**Tribunale Ordinario di Reggio di Calabria
Sezione Esecuzioni Immobiliari di Reggio di Calabria**

n. 71/2022 RG -53/2024 RG

**RELAZIONE FINALE DI CTU AD INTEGRAZIONE
E IN RISPOSTA ALLE OSSERVAZIONI**

**OGGETTO:
RELAZIONE FINALE DI CONSULENZA TECNICA
D'UFFICIO IN RISPOSTA ALLE OSSERVAZIONI
proc.n. 71/2002 – 53/2024 R.G.Es.****PREMESSA**

Figura 1 – Stralcio dell'elaborato planimetrico dell'anno 2014 con indicazione del sub 141 (cerchiato in rosso)

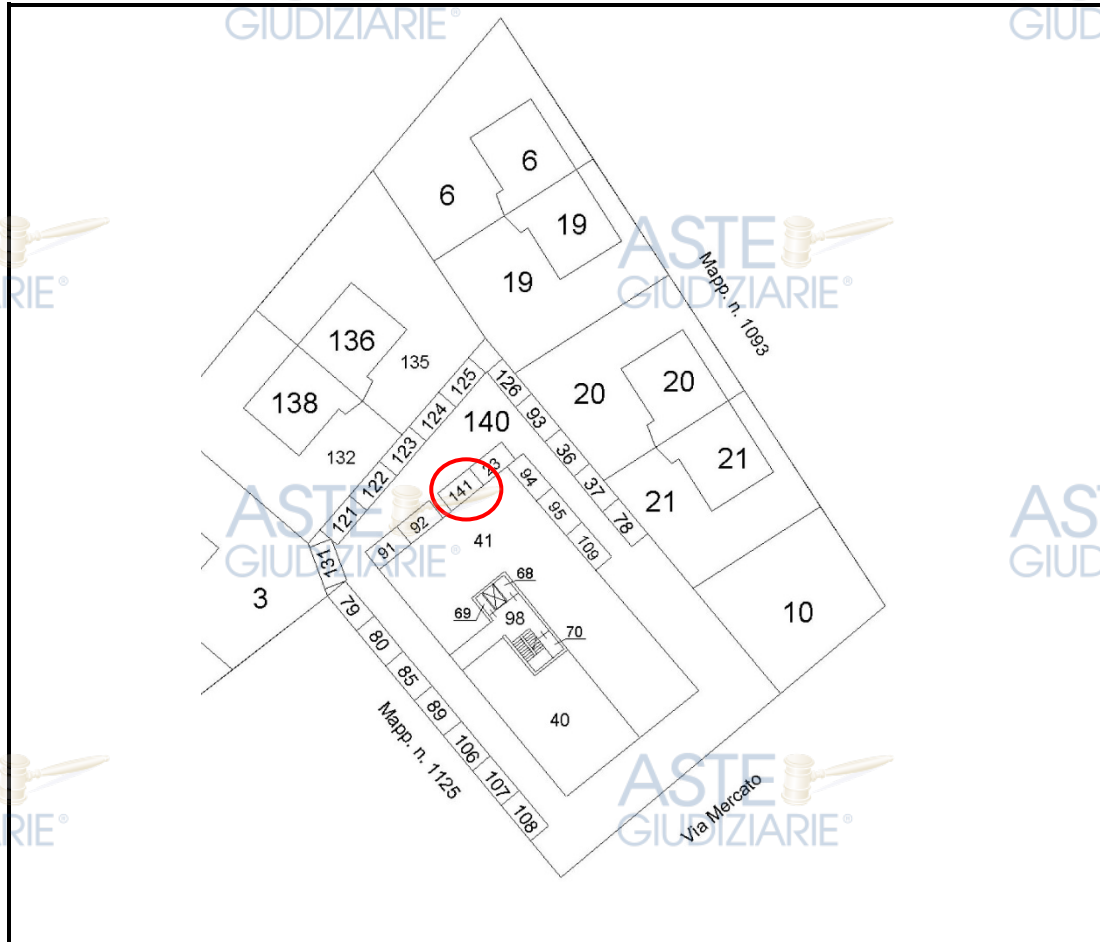
“si chiede al CTU di accorpare il Lotto 3 al Lotto 1 per non creare un deprezzamento dell’attività commerciale che potrebbe restare priva di area esterna pertinenziale ad uso parcheggio, scarico/carico merci e dove risulta tra l’altro già installata l’area carrelli.”

Alla luce della rappresentazione grafica dell'elaborato planimetrico dell'anno 2014 (v. *Allegato B – elaborato planimetrico del 2014*); appare chiara l'identificazione del sub 141 (posto auto) sotto richiamato in figura:

Quanto sopra emerso, evidenzia e conferma che vi è stato un ERRORE di rappresentazione grafica riportata negli anni fino all'odierno annullamento; tale informazione renderebbe più facile il futuro aggiornamento dell'elaborato planimetrico della particella, inoltre, tale evidenza consente al sottoscritto CTU di escludere la possibilità che il "sub 141" (posto auto) fosse situato nella zona dell'area urbana del "sub 140" denominata (A) in perizia.

Pertanto, la conseguente valutazione di stima andrebbe rivalutata, poiché nella suddetta porzione denominata (A) dell'area urbana "sub 140" ci sarebbero a disposizione sicuramente n.4 posti auto (anziché n.3 posti auto indicati in perizia) situati per come oggi

Figura 2 – Rappresentazione grafica delle aree urbane sub 10 e sub 140 (v.allegato C– tav3 rev.)

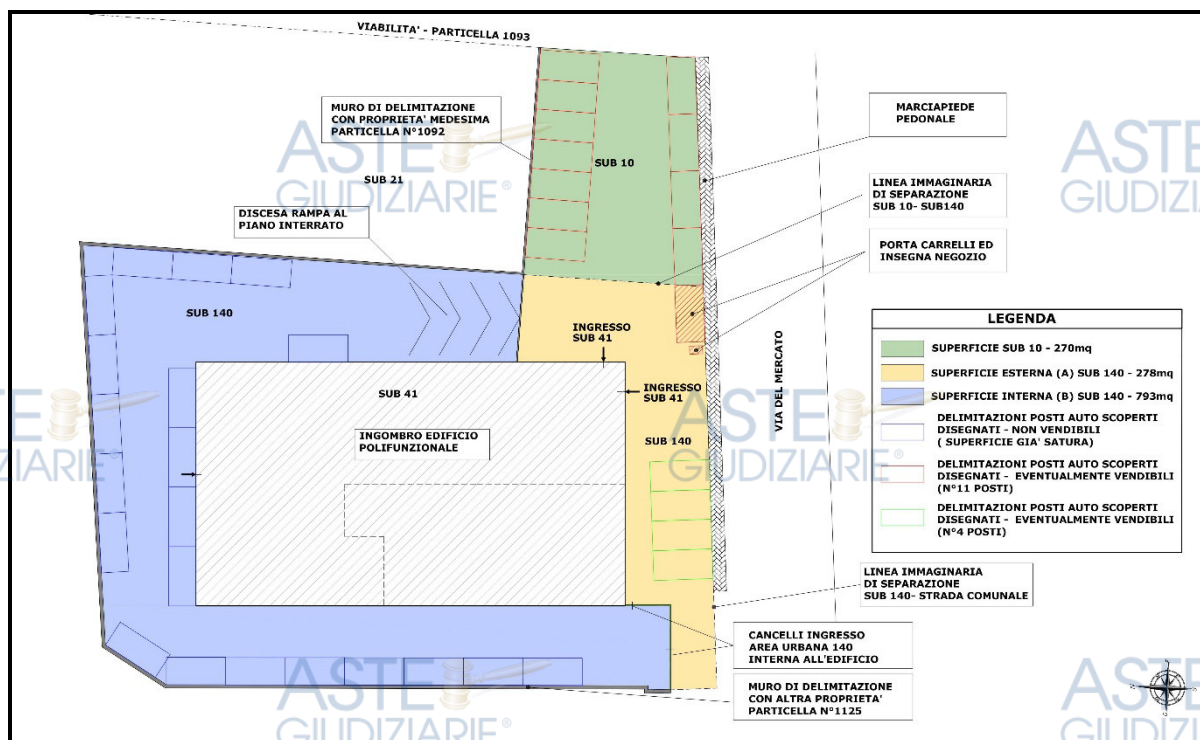
delimitati e riportati nell'allegato grafico del CTU revisionato (v. *Allegato CTU- all.C*), sotto riproposto.

In considerazione di quanto sopra esposto, la Superficie Commerciale (SC) del “sub 140” sarà uguale alla superficie effettiva dedicata a n.4 posti auto, cioè:

L'intera superficie commerciabile intesa come posti auto scoperti disponibili, è pari al prodotto del numero dei posti auto con i mq di ognuno di essi; cioè pari a circa **50,0 mq** (n. posti 4 x 12,5 mq = 50,0 mq).

Figura 3 – Sovrapposizione grafica della planimetria al piano terra fra progetto assentito con lo stato dei luoghi

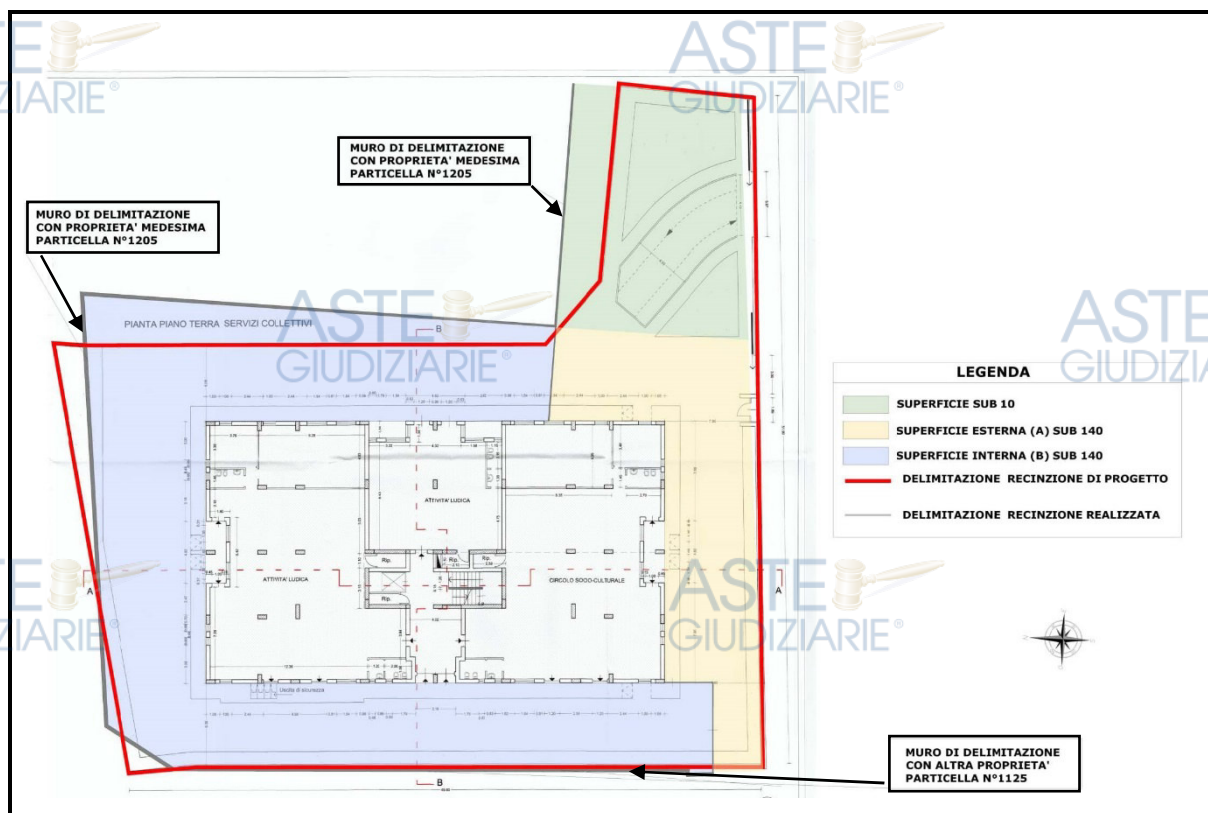
la recinzione realizzata, oltre a quanto descritto in perizia (v. *difformità (1)* descritta nella risposta al *quesito n.6*), è difforme rispetto a quella prevista anche in altre parti, come meglio visibile nell'immagine seguente dove è raffigurato in sovrapposizione l'allegato grafico del piano terra autorizzato con il rilievo dello stato di fatto delle aree urbane (divise con diverse campiture colorate):

L'immagine sopra, mette in evidenza le differenze di posizionamento fra la recinzione realizzata (indicata col colore grigio) con la recinzione di progetto (indicata col colore rosso).

Nella figura infatti, è possibile osservare come a meno di piccoli scostamenti, il muro di recinzione realizzato, è conforme nella posizione a quello di progetto in corrispondenza del confine con la diversa proprietà posta ad Ovest (identificata con la particella catastale n.1125).

Viceversa, nelle proprietà della stessa particella n.1205 dove insistono altri corpi di fabbrica (n. 4 villette non oggetto di pignoramento – collocate nel progetto nelle vicinanze dell'edificio polifunzionale - v. *inquadramento territoriale di progetto all. 4p*) del complesso immobiliare realizzate con il medesimo titolo edilizio (Permesso a Costruire n.53/2005), non vi è la perfetta corrispondenza tra il muro di recinzione realizzato e quello previsto di progetto.

La difformità sopra descritta, comunque, per come descritto in perizia (v. *da Pag. 35- 37 – reazione proc. n.53/2024*), può essere sanata sempre con l'identica procedura in sanatoria, previa pratica per il superamento del vincolo ambientale ed aggiornamento catastale.
